Tuan,
Projek : **PROJEK BALAI BOMBA DAN KUARTERS PUTATAN, SABAH.**

Perkara: **Pindaan Rekabentuk 3 - Tiles di Tandas Kuarters**

No. Projek/Ruj. Fail: KPKT.600-3/88/1(41) PR 3	Tarikh : **18/07/2022**	No. Permohonan: **3**

PELAN LANTAI BAWAH
PANDANGAN A
PANDANGAN B
PANDANGAN C
PANDANGAN D
PANDANGAN E

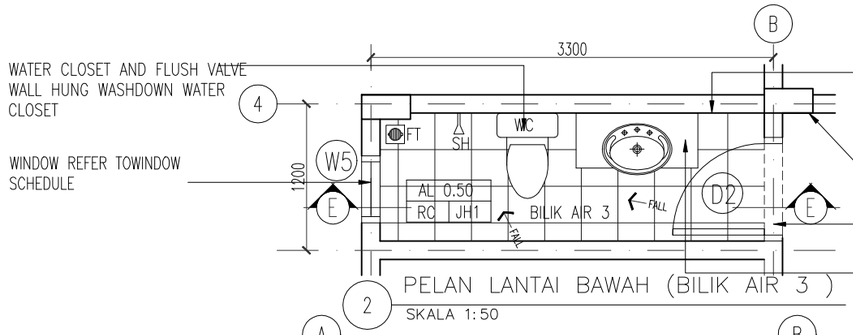
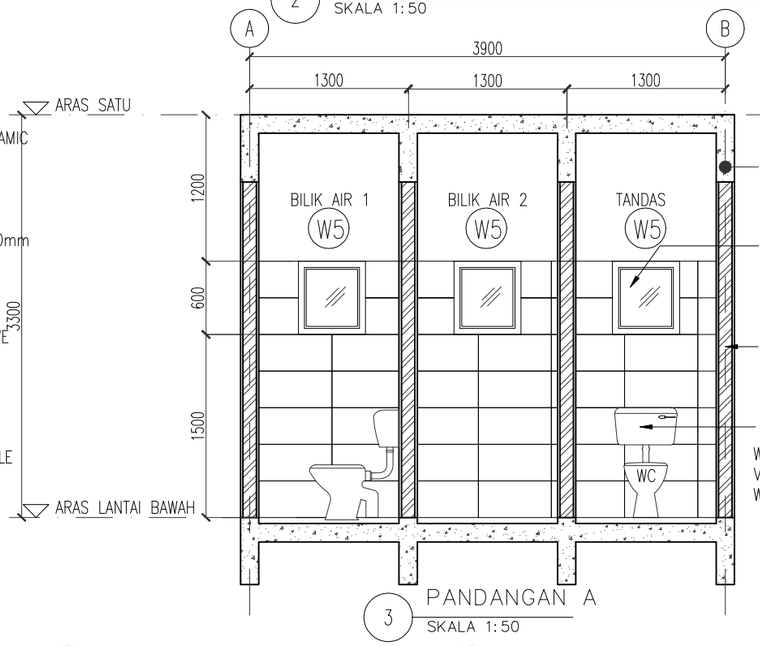
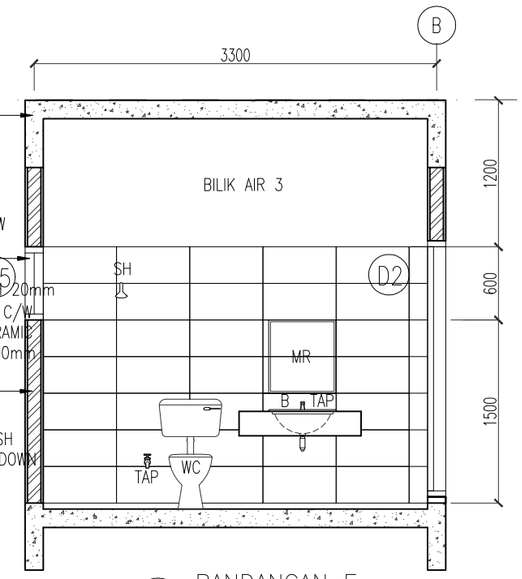
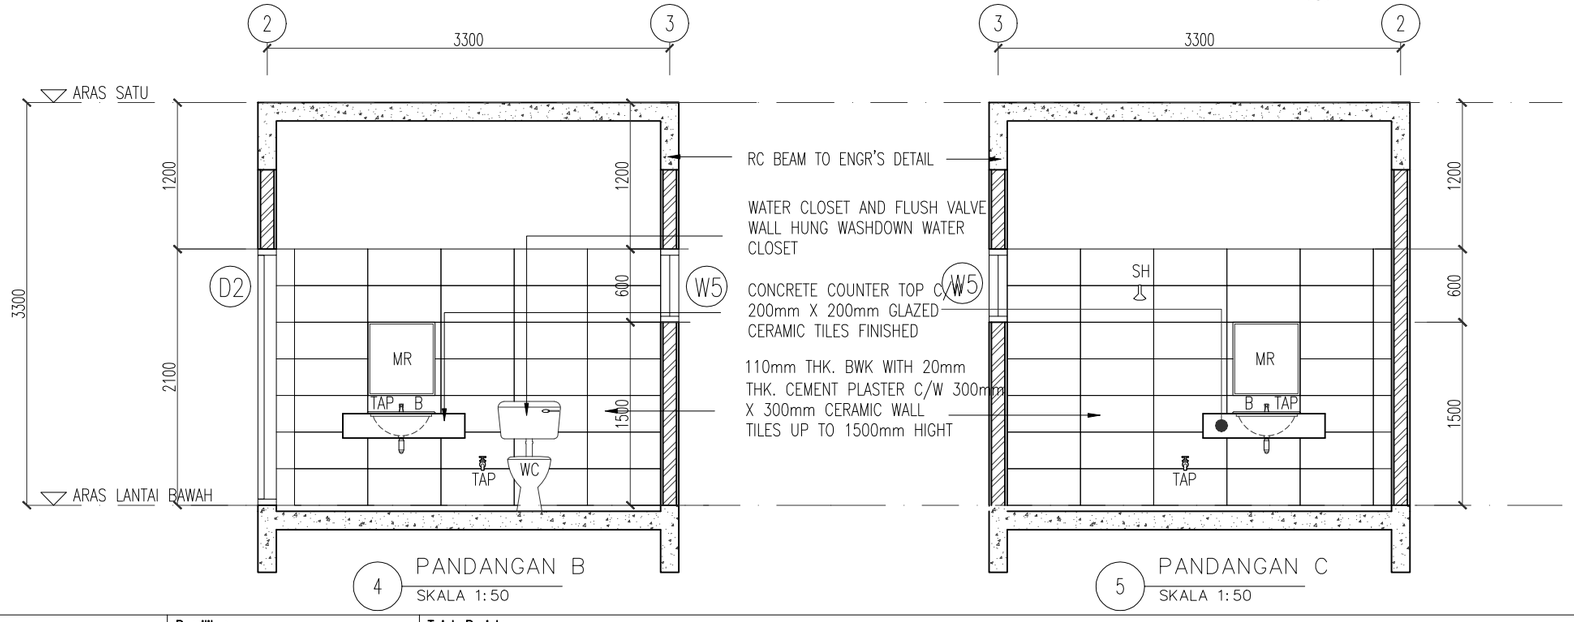
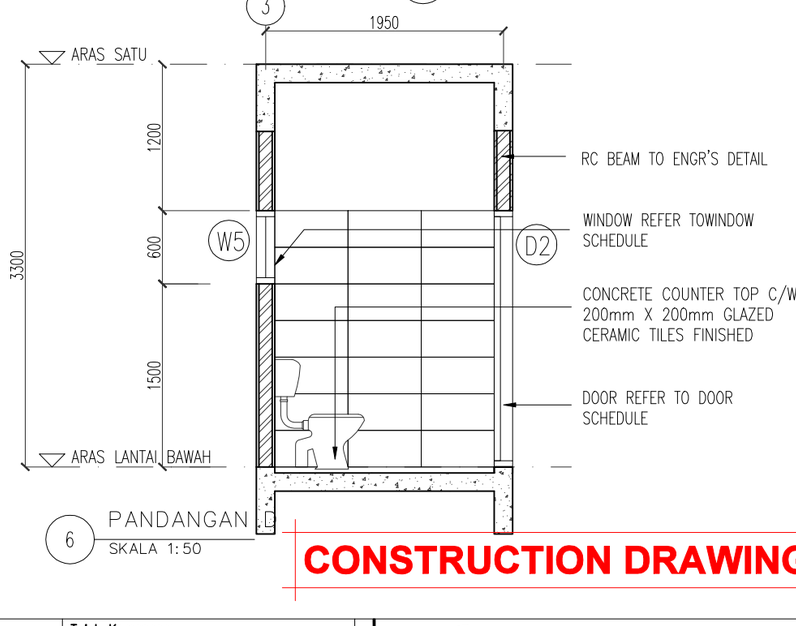
Merujuk kepada perkara di atas, ketinggian *tiles* di tandas kuarters, Balai Bomba, Putatan tidak sesuai untuk mengelak daripada bahagian dinding terkena air dan berlumut.

Menambah ketinggian *Tiles* di dinding.

Ketinggian *Tiles* di tandas kuarters, balai bomba tidak sesuai untuk mengelakkan air daripada terkena dinding.

2. Bersama-sama ini dikemukakan anggaran kos tambahan ketinggian jubin ditambah dari 1.50m ke 2.10m bagi kerja-kerja jubin di bilik air dan tandas di bangunan kuarters untuk tindakan pihak tuan selanjutnya.
